コーニングインターナショナル株式会社  
ライフサイエンス事業部**Corning®ピペット一部製品 個別包装変更のお知らせ**

2021年4月以降よりオールプラスチック個別包装のパッケージを改良し、ストローラップ包装から、人間工学に基づいた開封のしやすいバナナピール包装へと変更しました。前回案内した製品のうち、4製品に関して変更が発生いたしました。

## ピペット個別包装

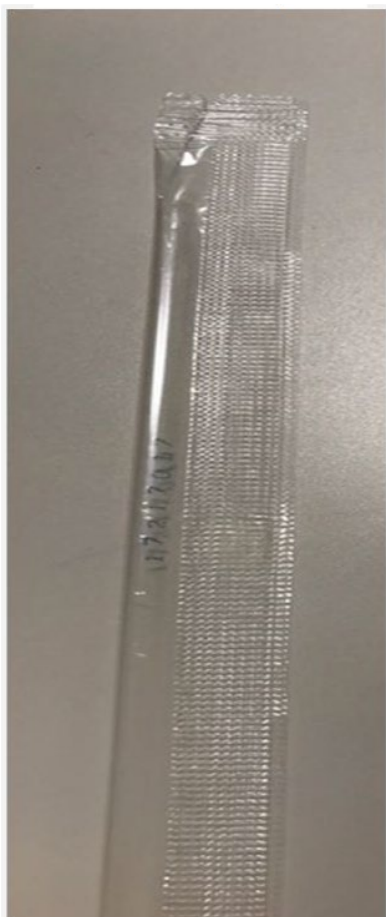
変更前 オールプラスチック

変更後 オールプラスチック
